# 四国電力株式会社 伊方発電所3号炉 発電用原子炉設置変更許可申請 に関する審査の概要

## 原子力規制庁

図 基準地震動Ss-1と標準応答スペクトルの比較

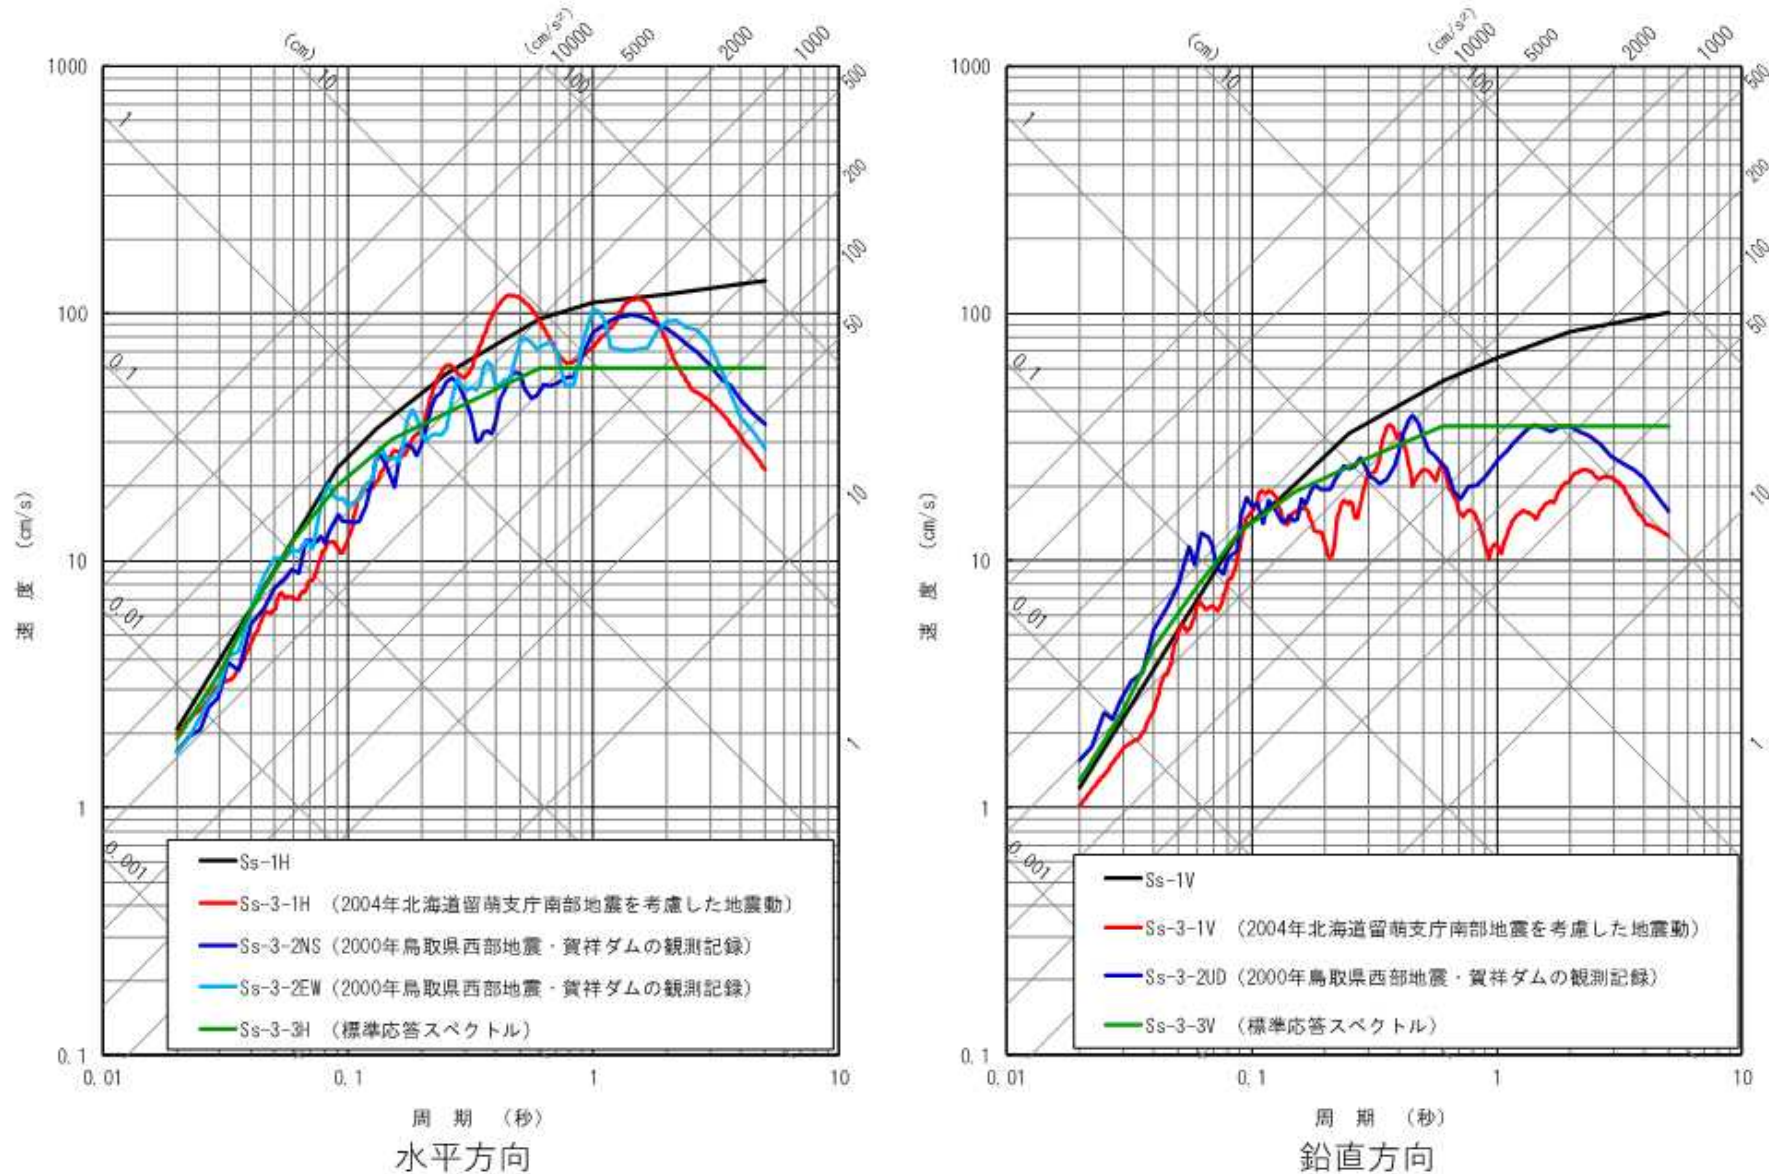
- 標準応答スペクトルに基づく地震動評価結果が一部周期帯でSs-1を上回るため、基準地震動Ss-3として策定していることを確認

(陸側ケースの直下にSMGAを追加配置したモデル/既許可評価)

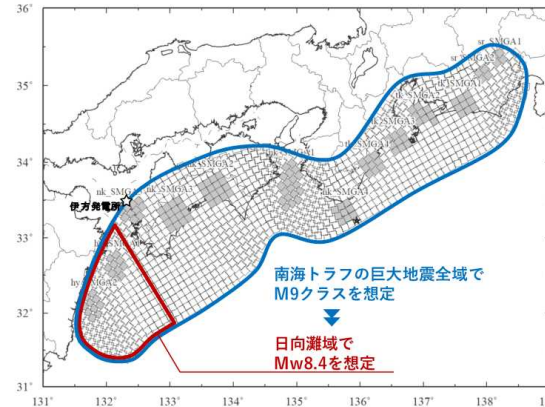
既許可のプレート間地震に係る検討用地震(南海トラフの巨大地震)の評価について、日向灘域でMw8.4を想定していることから、新知見の影響はない。

### ■津波断層モデル(基本モデル/既許可評価)

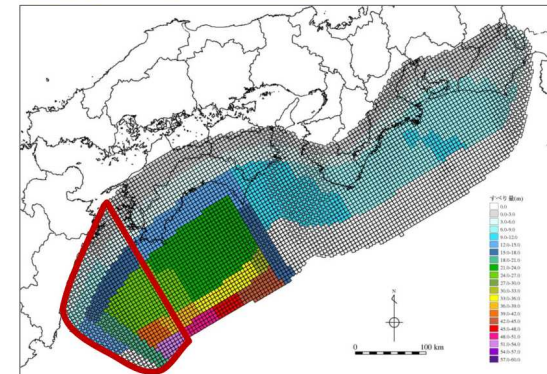
既許可のプレート間地震に係る津波評価について、日向灘域でMw8.6程度を想定していることから、新知見の影響はない。

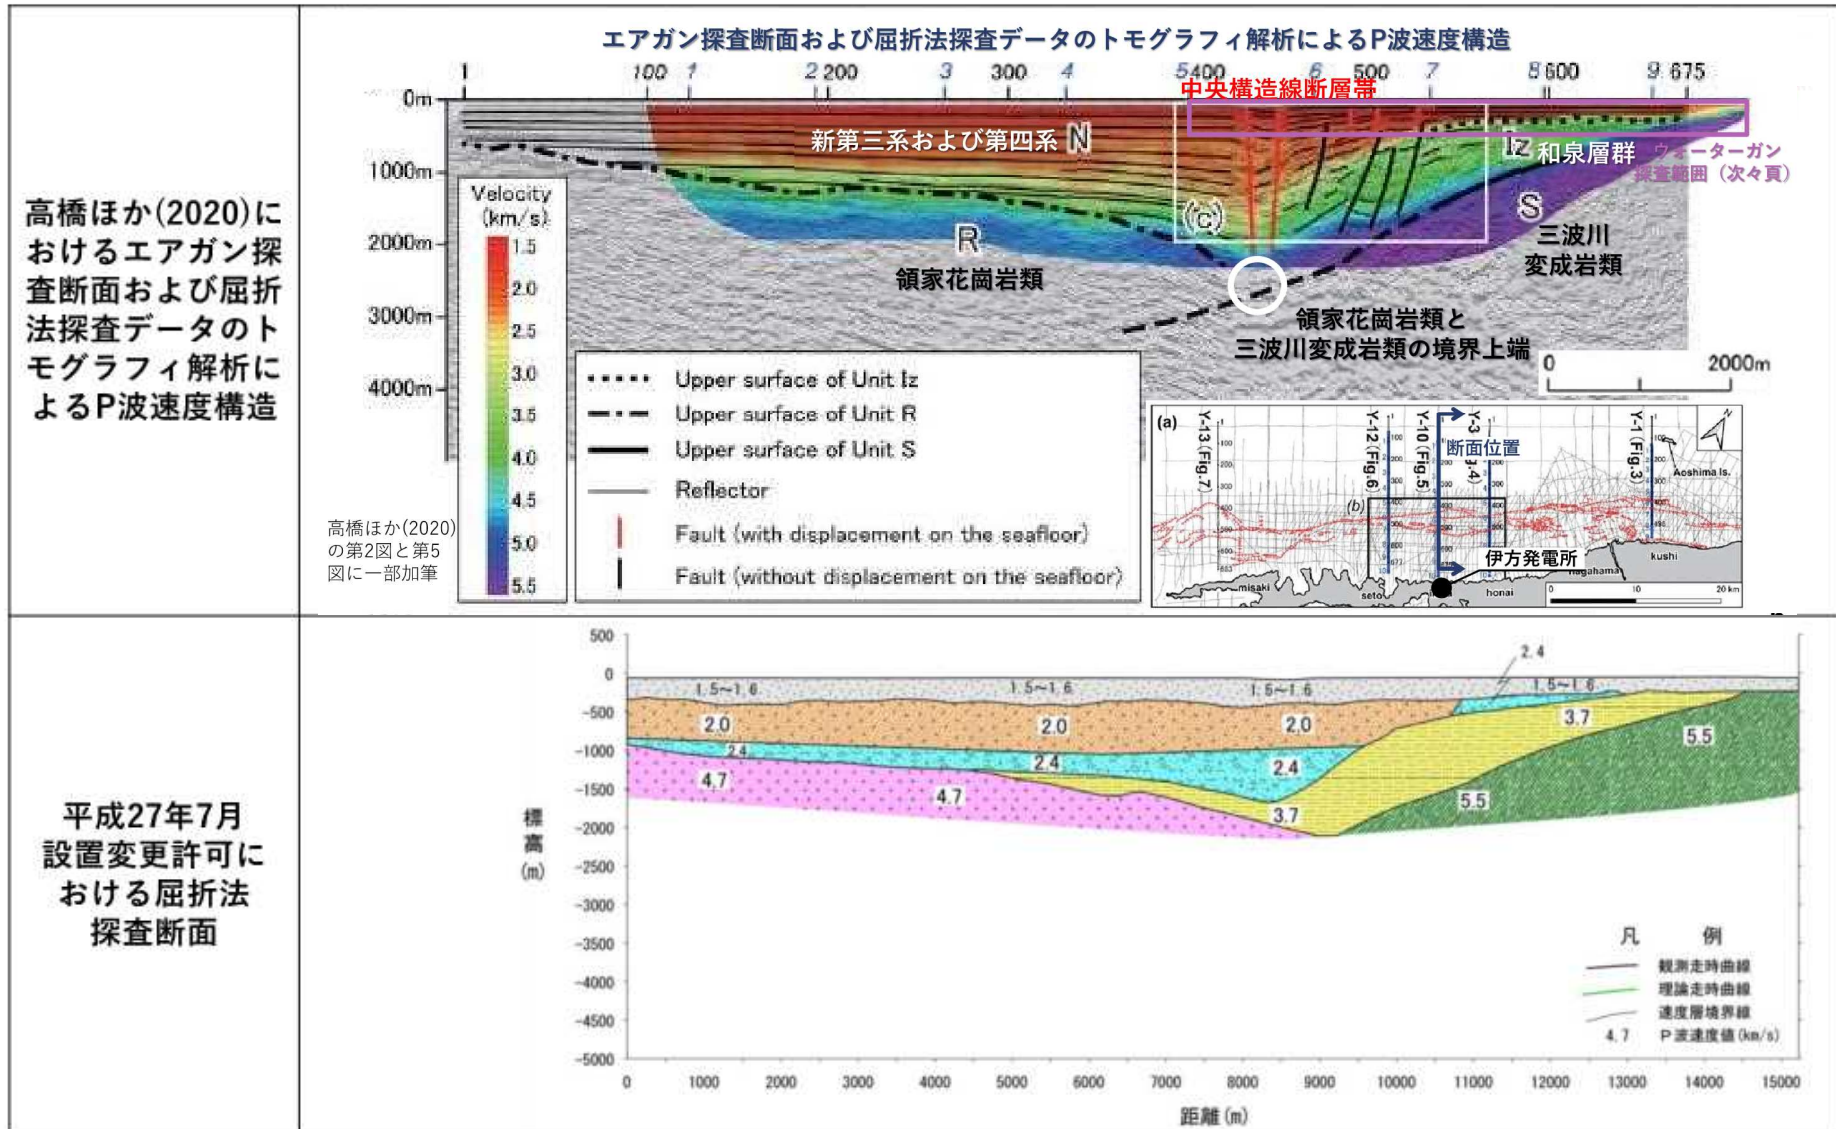
- 日向灘および南西諸島海溝周辺の地震活動の長期評価(第二版)の内容は、既許可申請書の評価に影響がないことを確認
